令和5年3月吉日  
株式会社スノウチ

## 「セラミックタブ FHT-30」寸法変更のお知らせ

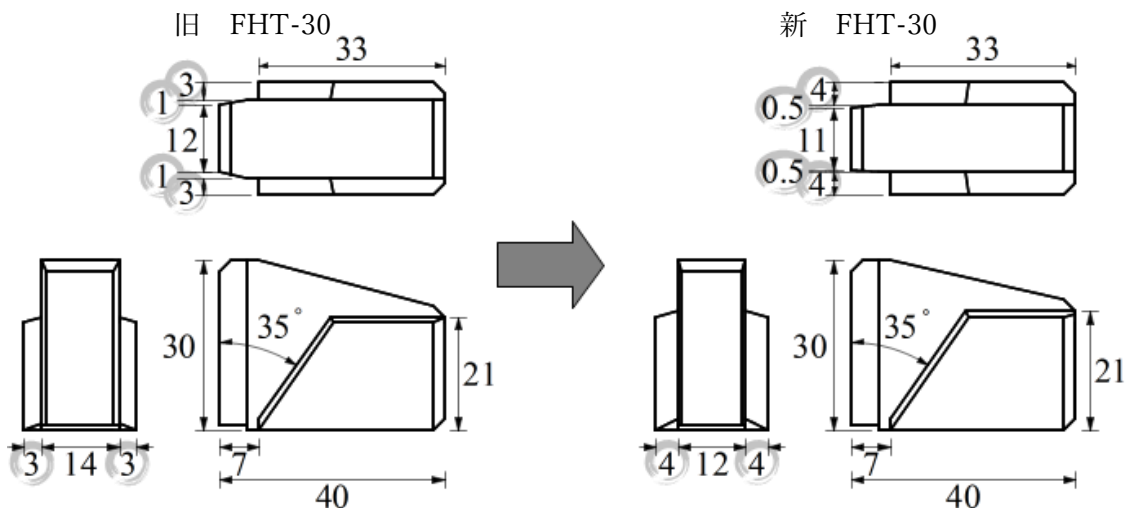
さて、このたび「セラミックタブ FHT-30」の一部寸法を変更することとなりました。変更箇所は下図をご参照ください。名称の変更はございません。

溝深さ(DP) 3 mm(最大 4 mm) ⇒ 4 mm(最大 4.5 mm) へ変更致しました。

溝深さ(DP)を深くすることでセラミックタブ内でアークを安定させる時間が長くなり、余裕をもって運棒を開始できるため、欠陥発生抑制が期待できます。
